質 疑 回 答 書

整理番号　　３－学備－９

件名　　相楽小学校仮設校舎賃貸借

回答日 令和3年8月19日

木津川学校空調サービス（株）	無断転載禁止	制定日	2001.06.01	REVISION	△1	APPD.	CHKD.	CHKD.	DWG.	DATE 2019.03	JOB NAME	木津川市立小中学校及び幼稚園空調設備整備PFI事業 相楽小学校	DWG. NO.
		改訂日	2018.04.01			秋山	阿部	梅原	小林 山内	SCALE 1：－ (A3) 1：－	TITLE	受変電設備 単線結線図	05-201
		文書番号	F02-404-1004

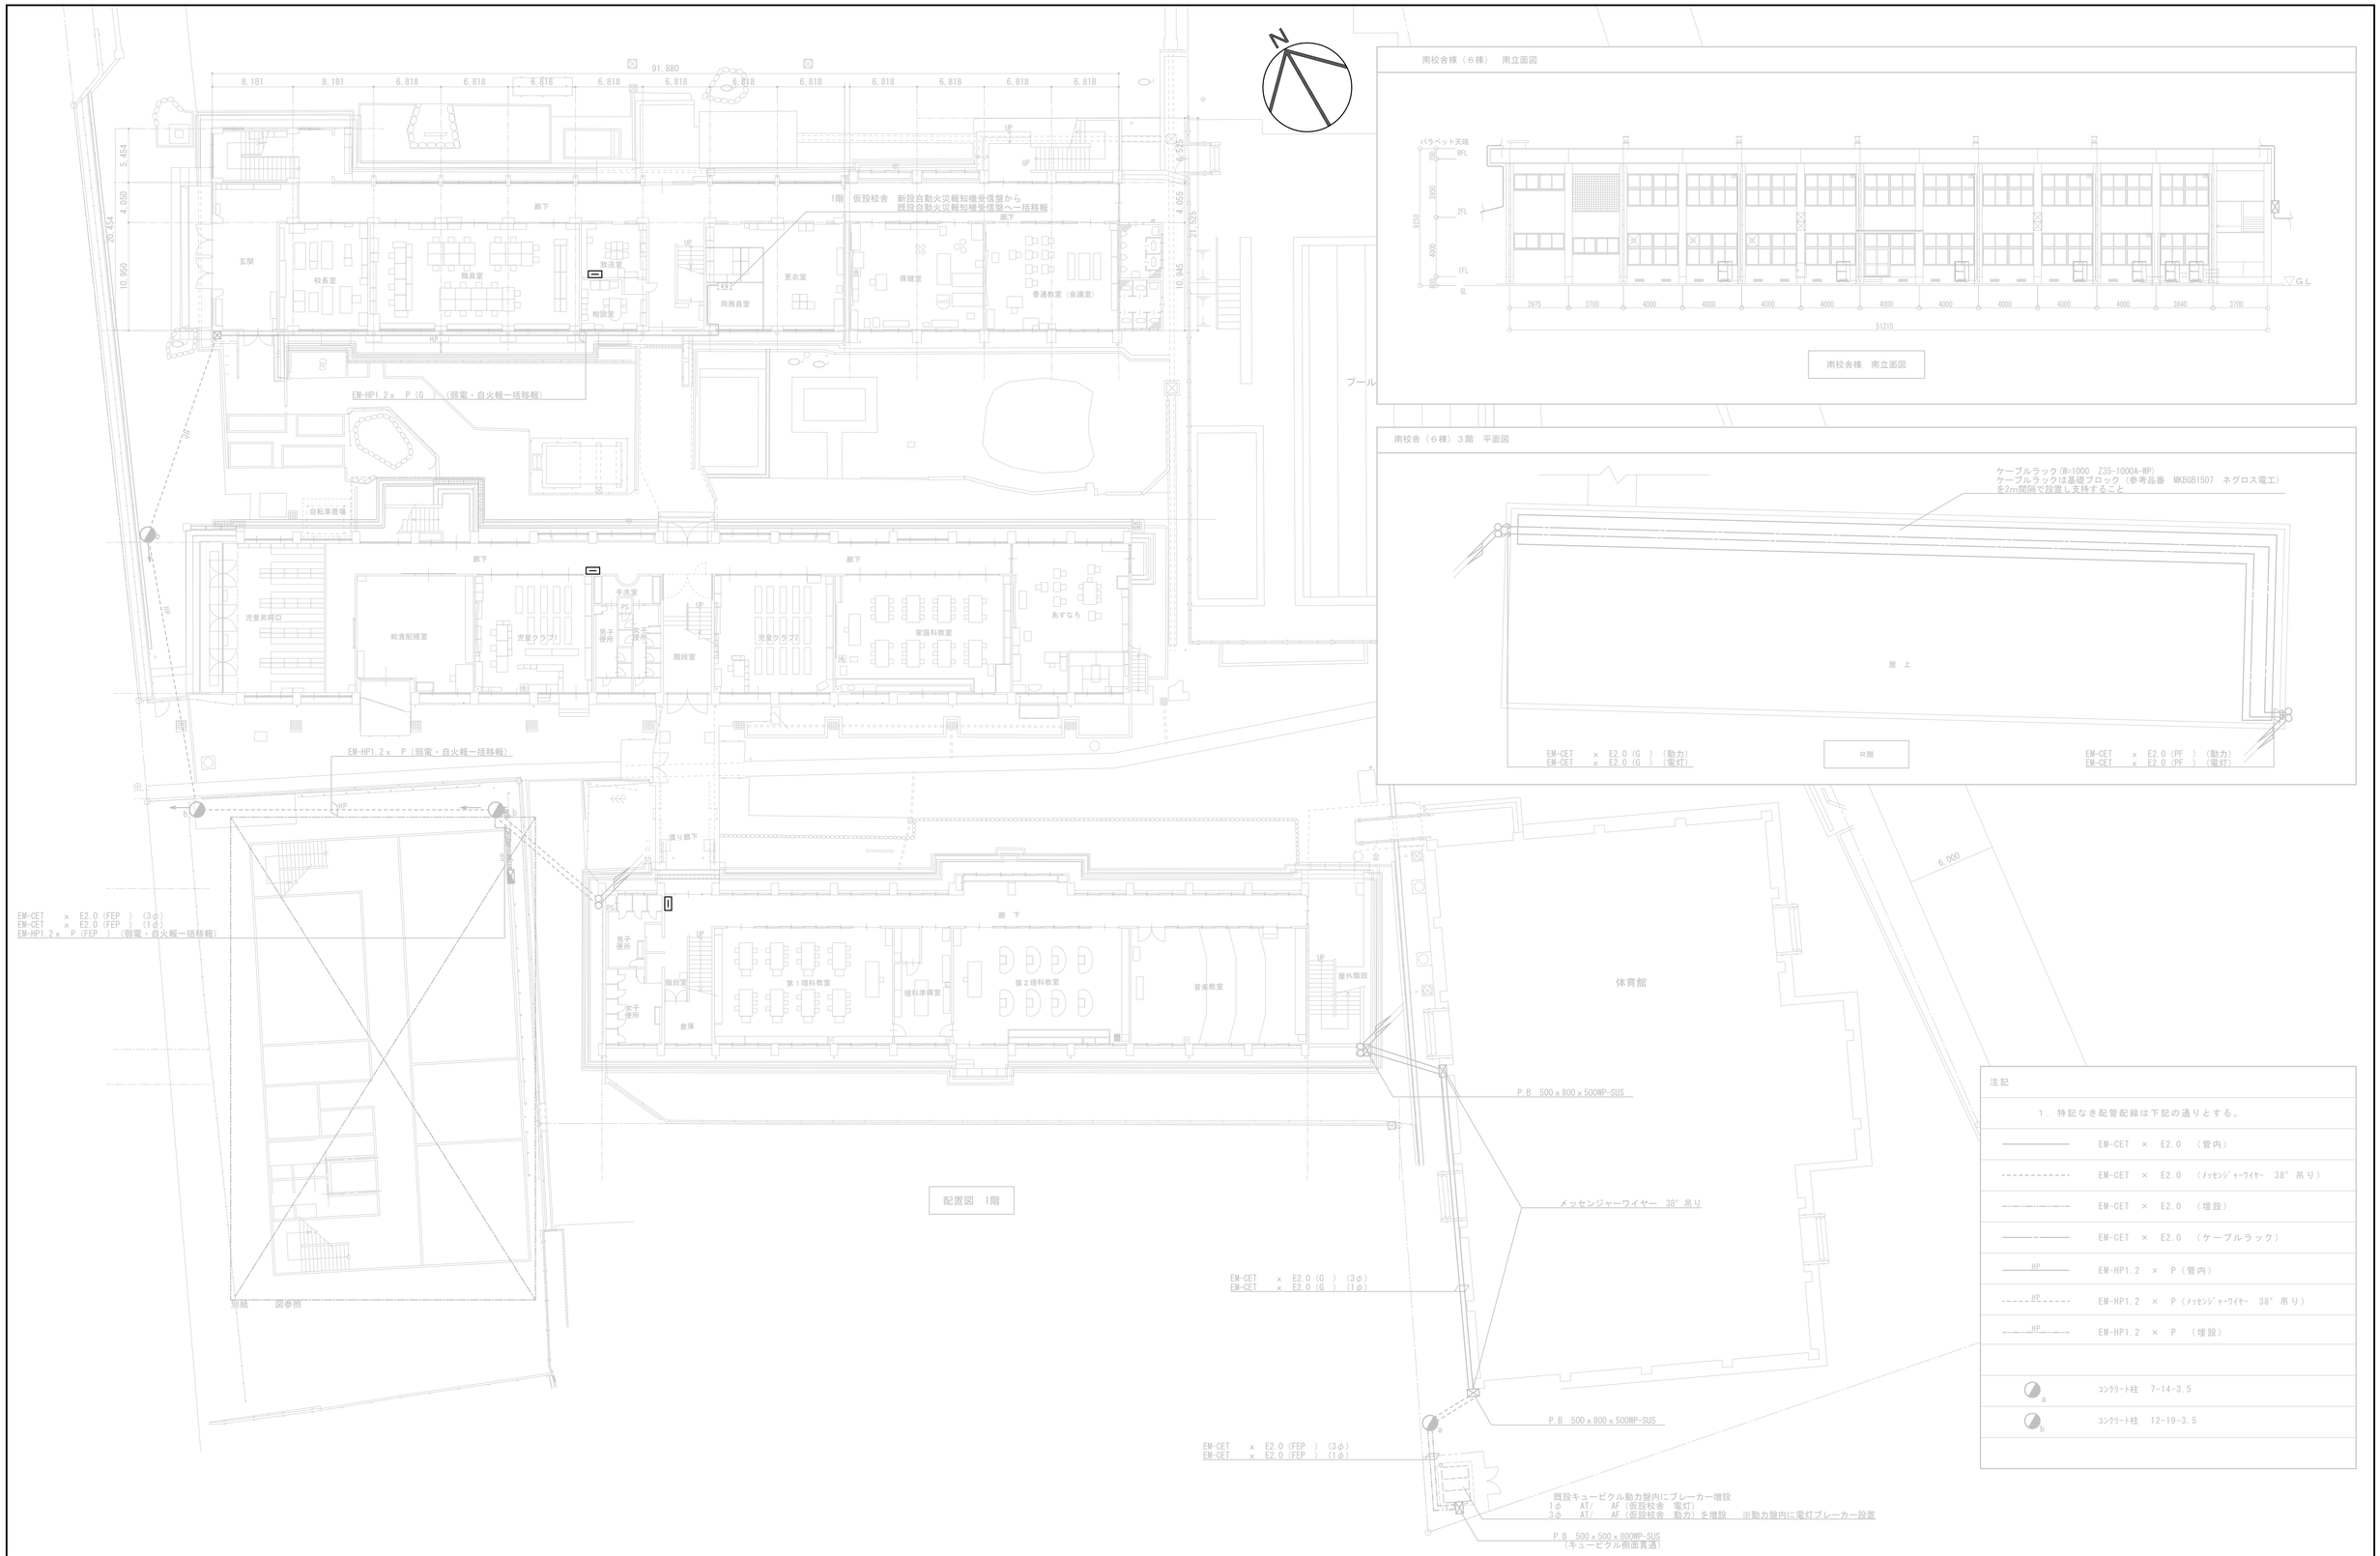
7	地耐力は50KN/㎡あるものとし、地盤が弱かった場合の基礎の増、地盤改良などは別途でよろしいですか。	設計概要書(A-10)・基礎詳細図(S-08)の50kN/㎡は誤記、構造設計特記仕様書(S-01)の30kN/㎡が正です。 地耐力30kN/㎡にて想定し、地盤改良は不要と想定しています。 地盤調査データは受注者に提供します。
8	上記含まれる場合、地盤調査データがない状態では費用の算出ができません。入札の公平性を保つ為、工法及び必要数量(範囲)の設定をお願いします。	必要となった場合は、変更対象とします。
9	地盤改良が必要となった場合、通常リース満了後の改良部の撤去は行いませんが、本工事についても不要と考えてよろしいですか。	撤去の有無は、協議によるものとします。 なお、撤去が必要となった場合は、変更の対象とします。
10	別途移設備品について、リース満了後の再移設、撤去・処分についても別途でよろしいですか。	別途とします。
11	別途移設エアコンについて、リース満了後の再移設、撤去・処分についても別途でよろしいですか。	別途とします。
12	仮設許可申請提出される場合は、省エネ法、福祉のまちづくり条例、112～114条防火区画などの緩和は全て適応される物と考えておりますが宜しいでしょうか。 不可の場合は詳細指示を御願い致します。	省エネ法、防火区画、防火設備は緩和されますが、福祉のまちづくり条例は適用されます。
13	各室有窓判定と考えておりますが宜しいでしょうか。	お見込みのとおりです。
14	設備機器はﾘｰｽ品(中古品)にて対応してもよろしいでしょうか。 (電灯盤は樹脂又は鋼板製,動力盤は樹脂製対応)	可とします。
15	電気回路の主幹または分岐保護に漏電遮断器を設置した場合、接地工事は2Ω以下の低抵抗が取れるとし、ELBに保護された回路のELB用D種接地工事とELBに保護されていない回路のD種接地工事を併用と想定してもよろしいでしょうか。	可とします。
